监理工作通知单

工程名称：上海化工区漕泾 20 兆瓦移动式光伏电站示范项目二期

编号：GFDZJBM08-03

事由：关于垫层浇筑质量问题整改

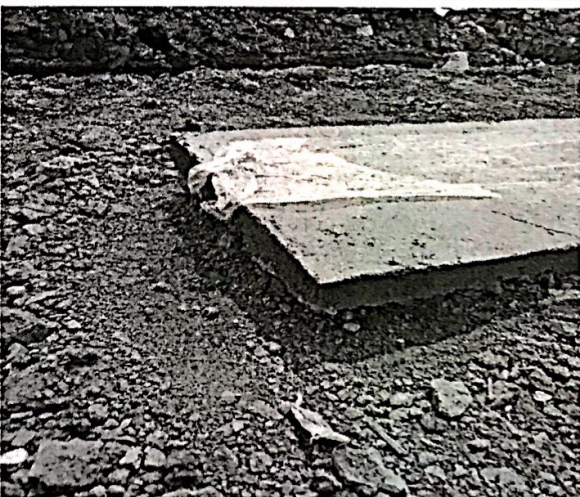
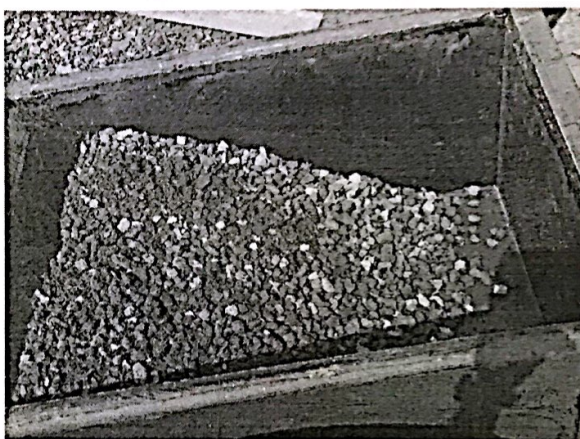
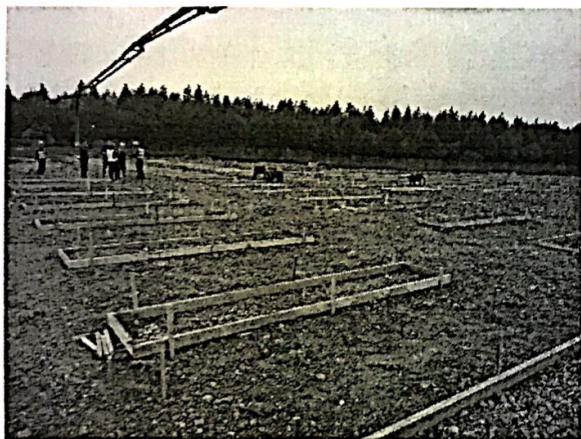
经我方监理对昨日混凝土基础垫层浇筑结果的检查，以及今日现场的垫层浇筑情况的旁站发现存在以下问题，已浇筑的垫层养护不到位存在开裂现象；碎石垫层采用的碎石级配较差杂质较多；因该浇筑区处于回填区位置，按图纸要求，填方区基础底面应采用 400mm 厚的碎石进行换填处理；

该区域垫层未按图纸进行施工、且施工质量较差，现要求贵方对此区域内已浇筑的基础垫层重新进行浇筑施工。望贵方把好施工质量关，严格按照图纸进行施工，如后期再出现此类施工质量问题，将对此分项施工进行停工处理。
